大江川下流部公有水面埋立て
に係る見解書

（公有水面の埋立て）

令和4年11月

名古屋市
名古屋港管理組合

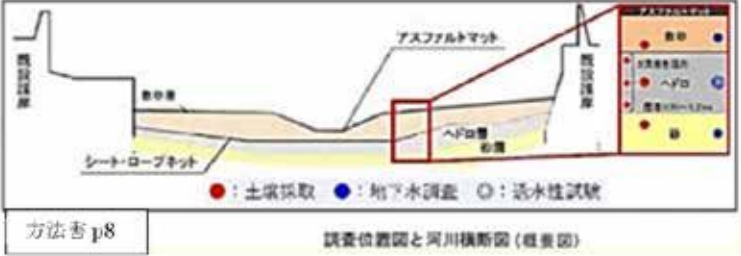
項 目	意 見 の 概 要
自然的状況	[ダイオキシン類の調査結果について] * p55,56 ダイオキシン類水質調査結果は方法書の意見を取り入れていない 方法書への意見『p48 大江川のダイオキシン類汚染の原因者も明記すべき、については、配慮書への意見の主旨は「名古屋市の真剣な努力と成果で、大江川のダイオキシン類汚染の汚染原因者は東レであることが判明したこれぐらいは本文に記載すべきである。」ということである。今後の費用負担にも影響するので、この点ははっきりさせておくべきである。』p570 に対する見解は『ダイオキシン類汚染については、汚染原因者が特定され、原因究明や必要な汚染防止対策がすでに実施されております。』p571 であるが、配慮書、方法書への意見のとおり、大江川のダイオキシン類汚染の汚染原因者は東レであることが判明した、ということは本文に記載すべきである。今後の費用負担にも影響するので、この点ははっきりさせておくべきである。対策が実施されたが、不十分だったのではないか。それが、東レのダイオキシン類排水濃度の上昇（p56 の 2020 年度調査と方法書の 2018 年度調査）につながっているのではないか。
	[ダイオキシン類の調査結果について] * p56 東レの行政検査を（ダイオキシン類排水濃度が増加している） 方法書では、ダイオキシン類事業者測定結果が 2018(H30)年度のものであり、東レ株式会社名古屋事業は 0.090pg-TEQ/l であったが、今回の準備書では、2020(R2)年度の東レ株式会社名古屋事業場は 0.15pg-TEQ/l と増加している p56。規制基準値 10pg-TEQ/l 以下を守れているとはいえ、その動向を注視し、名古屋市の行政検査で確認すべきである。
	[環境騒音について] * p70 印刷ミスの修正を（騒音の状況） 環境騒音で「主な寄与音源...自動車騒音が 67.0%と最も多く、<u>p70 いで</u>工場騒音の 8.7%の順となっている。」p70 とあるが、印刷ミスと思われ、文章がおかしい。印刷ミスと思われる。「67.0%と最も多く <u>p70、次いで</u>工場騒音の 8.7%の順となっている。」の間違いではないか。

ダイオキシン類による汚染については、汚染原因者が特定され、原因究明や必要な汚染防止対策が既に実施されています。

なお、調査地域の報告対象事業場における排出水中のダイオキシン類濃度は準備書 p.56 表 1-4-8 に示すとおりであり、全ての事業場において排出基準の値を大きく下回っています。

名古屋市の関係部署に確認したところ、当該事業場は行政検査の対象とし、適切に指導しているとのことでした。

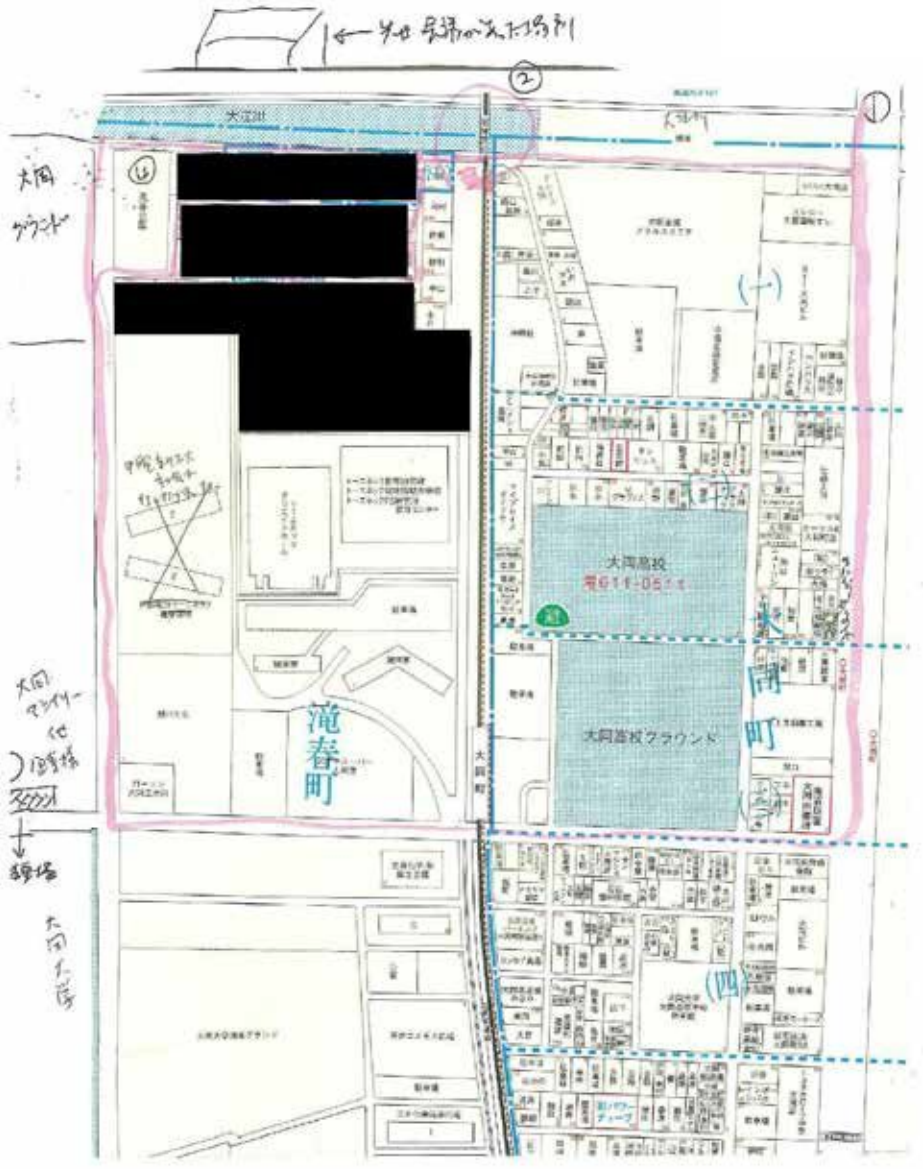
項 目	意 見 の 概 要
説明会	[方法書説明会資料について] * p545 説明会資料は後出しじゃんけん 説明会資料では、方法書以上の内容があり、方法書への意見に反映できなくなる。たとえば、「埋立による封じ込めイメージで、初めて覆土の位置が図示され、既設護岸の堤防は残したまま、周辺地盤と同じ高さまで覆土することが分かったが、これなら大まかな覆土量は推定できるはずである。…」の意見に対する見解は『イメージとして視覚化したものです』p545であり、全く意見に答えていない。説明会は方法書を説明するものであり、それ以上の内容は事業者も決定していないはずである。それとも方法書は不十分であったということか。

埋立てによる封じ込めイメージは、方法書 p.4,5 に掲載の埋立てに関する記述を分かりやすくイメージとして視覚化したものであり、方法書の内容を補足するものです。

なお、盛土の位置が周辺地盤と同じ高さであるということは、方法書 p.5 図 2-2-1 の最下段の表にも掲載されています。
